Umhverfisstofnun

Reykjavík, 12. júní 2007
Tilvísun: UST20070500176/bs

Snjóflóðavarnir á Bolungarvík. Mat á umhverfisáhrifum

Fig 6 Perspective of mounds on a 20° slope

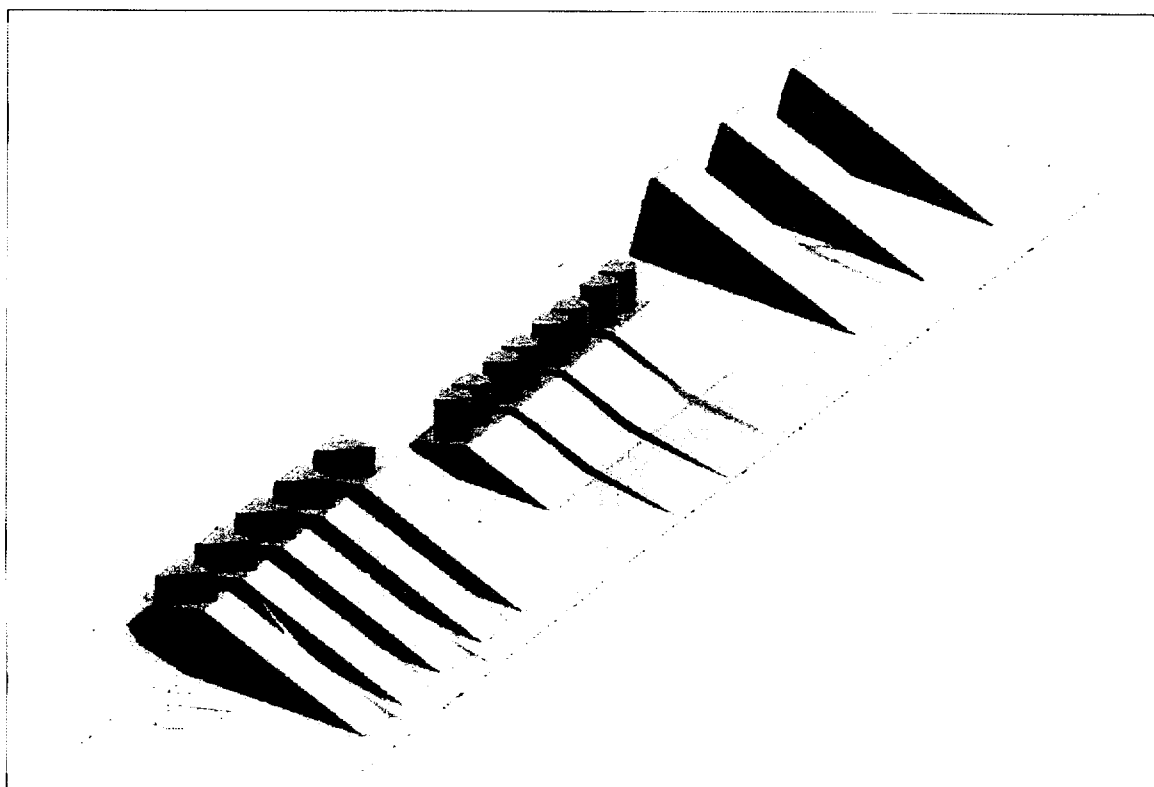
Umhverfisstofnun telur að gera eigi grein fyrir þeim möguleikum sem fyrir hendi eru til að draga úr sjónrænum áhrifum keila eins og þeirra sem ráðgert er að reisa ofan við snjóflóðavarnargarð. Í því skyni vill stofnunin benda á grein eftir Erik Hestnes og Árna Jónsson í International Snow Science Workshop 2002 þar sem bornar eru saman mismunandi gerðir keila.
